SVARĪGS DROŠĪBAS PAZIŅOJUMS

Produkta nosaukums: **Alaris™/Asena™ GS, GH, CC, TIVA, PK, enterālais šļirces sūkņis**

FSCA identifikators: **RA-2018-03-01**

Datums: **2018. gada Jūnijs**

1 **attēls.** Aizmugures plāksnītes un S5 atspere atrašanās vieta Alaris šļirces sūknī.

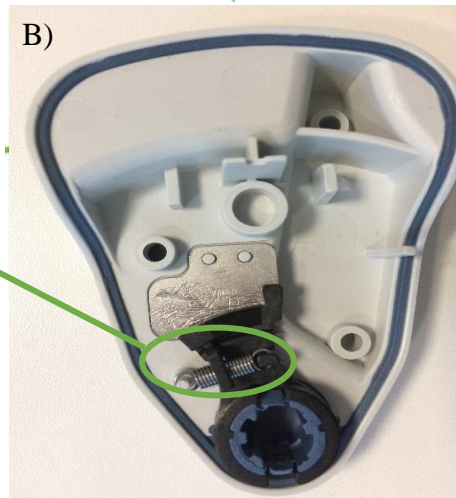
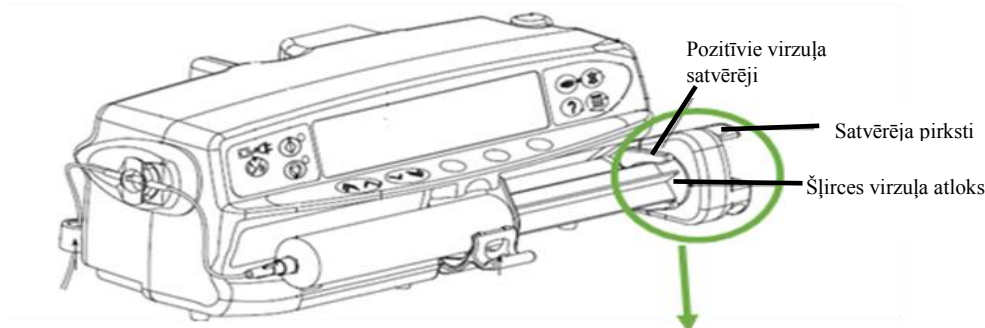
BD ir veikusi Alaris™/Asena™ šļirces sūkņu uzlabojumus, lai aizstātu esošo satvērēja plāksnītes aktivizēšanas atspere (S5) konstrukciju ar jaunu, uzlabotu konstrukciju, kas atrodas uz šļirces virzuļa turētāja aizmugures plāksnītes, kā parādīts attēlā 1 A) un B). Šie uzlabojumi ir veikti, lai palielinātu S5 atspere sniegumu un uzticamību, samazinot pacientu traumu gūšanas risku. Šie uzlabojumi aizstāj Alaris™/Asena™ šļirces sūkņa S5 atspere nomaiņas drošības paziņojumu RA-2017-02-02, kas izdots 2017. gada martā.

BD ir secinājis, ka satvērēja plāksnītes aktivizēšanas atspere (S5) var salūzt un neļaut satvērēja pirkstiem fiksēt šļirces virzuli tā turētāja mehānismā, kas izraisa nelielu atstarpi starp šļirces virzuļa atloku un šļirces virzošo mehānismu. Skatiet 1. attēlu.

A) Jauna atspere (SKU 1000ME02157)

B) Jauna aizmugures plāksnīte (SKU 1000SP02113).
